Veřejná zakázka:
„Modernizace vozovny Slatina – výběr zhotovitele“

VYSVĚTLENÍ, ZMĚNA NEBO DOPLNĚNÍ ZADÁVACÍ DOKUMENTACE

Vysvětlení zadávací dokumentace č. 1 ze dne 9. 7. 2025

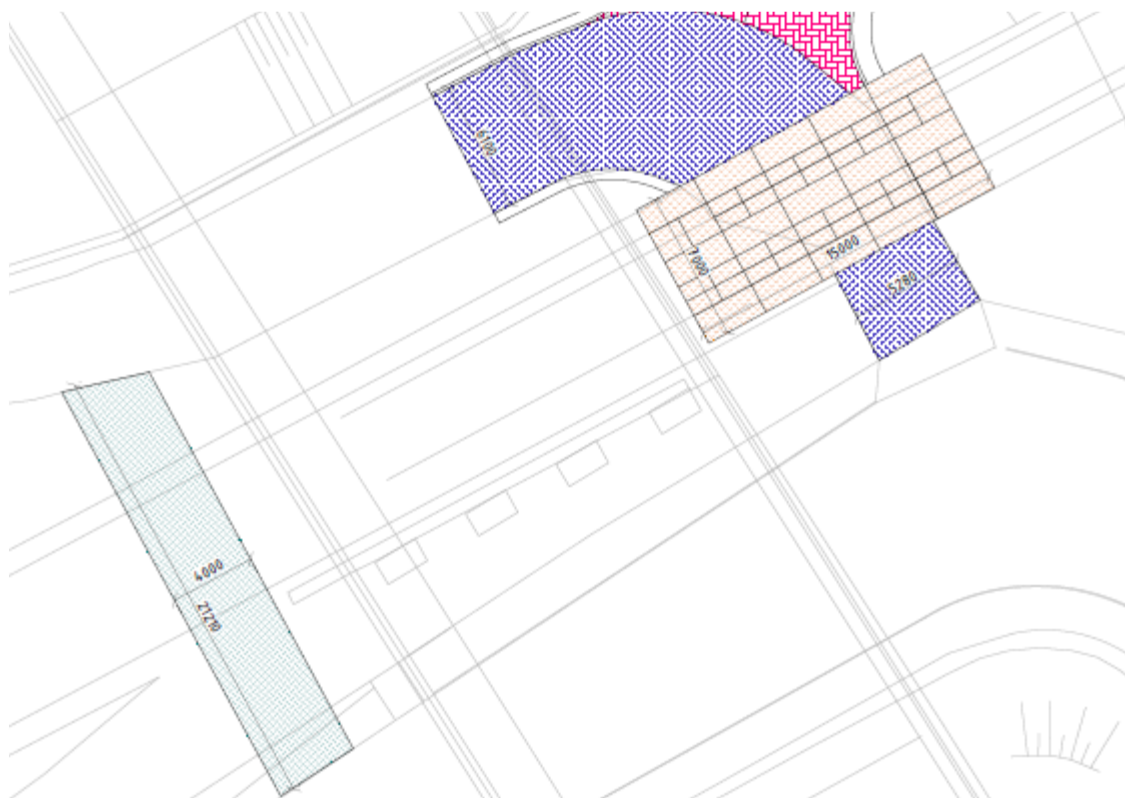
Ve složce *pr.3-zd-dsp-mr* (PD měnárna) chybí PD pro SO 21, 22, 23, 24 a 26 kanalizace a vodovody.

Tyto jsou pouze zakresleny v koordinační situaci a popsány v souhrnné TZ, přičemž konkrétně u SO 23 vdv přípojka a SO 26 prodloužení vdv si tyto texty odporují:

SO 23 (str.29)

Stavební objekt „Vodovodní přípojka“ popisuje novou vodovodní přípojku a rozvod vody objektu měnárny. Přípojka je napojena na stávající vodovodní řád LT DN250 v ulici Černovičky. Přípojka vodovodu – vodovodní přípojka (PE32) je vedena z ulice Černovičky napojením na veřejný vodovod LT DN250. Na hranici pozemku investora dojde k instalaci nové vodoměrné šachty o rozměrech 900 x 1200 mm a světle výšce 1600mm. Ve vodoměrné šachtě bude umístěn vodoměr a vodoměrná řada. Od ní vede vnitřní rozvod (PE40), který zajistí vodovodní rozvody objektu měnárny.

SO 26 (str.31)

Předmětem stavebního objektu „Prodloužení vodovodního řádu“ je vodovodní řád délky 47,5m z potrubí z tvárné litiny DN80, umístěný na pozemcích p.č. 3571/28, 3571/37, 171 a 169/2 v k.ú. Slatina [612286]. Vodovodní řád bude veden z ulice Černovičky napojením na stávající veřejný vodovod LT DN250. Řád je veden v souběhu s kanalizační přípojkou (SO 22) a je ukončen za křížením s plánovaným kabelovodem (SO 41). Na konci vodovodního hydrantu je navržen podzemní hydrant. Trasa vodovodního řádu pod tramvajovým tělesem bude vedena v protlaku PE trubkou PE 100 RC SDR11 d250x22,7mm v délce 10m. Do chráničky bude vsunuto potrubí na

Podle situace by měl platit text pro SO 26, přípojka SO 23 se bude napojovat na tento prodloužený řád a nekříží TT.

Žádáme o doplnění PD (část měřírna) pro SO kanalizace, vdv.

Zadavatel potvrzuje, že v případě uvedeného rozporu platí text uvedený u SO 26 (tento text je novější a aktuální). Uvedený rozpor je důsledkem průběžné tvorby podkladů a vývoje požadavků projektů, kdy došlo ke vzniku SO 26 prodloužení řadu obsahujícího křížení tramvajové trati a souvisejícímu zmenšení objektu SO 23 (přípojky).

Zadavatel dále poskytuje požadovanou projektovou dokumentaci, která tvoří přílohu tohoto vysvětlení.
